No. RJ09009-521.R0

リタール製品 販売終了のお知らせ

販売終了製品	VX ベースシステム（鋼板製） 8620.00x/02x/03x/04x	
販売終了実施	2020年6月1日以降、在庫が無くなり次第	
販売終了理由	より安定性、組立効率性が向上した新製品への切り替え	
販売終了後の推奨製品	新型 VX ベースシステム（鋼板製） 8640.00x/02x/03x/04x （販売終了品との互換性あり）	
製品写真	販売終了製品	推奨製品

変更点

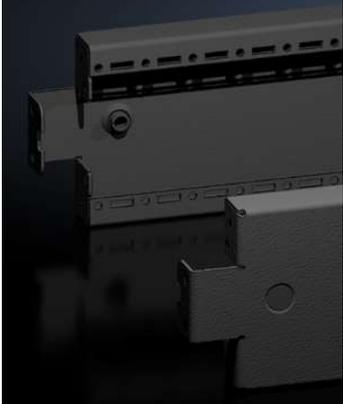
現行 VX ベース	新型 VX ベース

<p>現行ベースによる従来の固定</p>	<p>追加部品により前後パネルの固定がより確実に</p>
  <p>現行ベース (サイドトリムパネル)</p>	 <p>サイドトリムパネルの固定は従来通りですが、カバーキャップが付きます</p>

新旧品には互換性があります。各部や組み立て後の寸法は、現行品と新型で変更ございません。幅（前後）と奥行（サイド）を、現行品と新型の組み合わせで組み立てることも可能です。ご不明の点につきましては、フリーダイヤル 0120-998-631 までお問い合わせください。
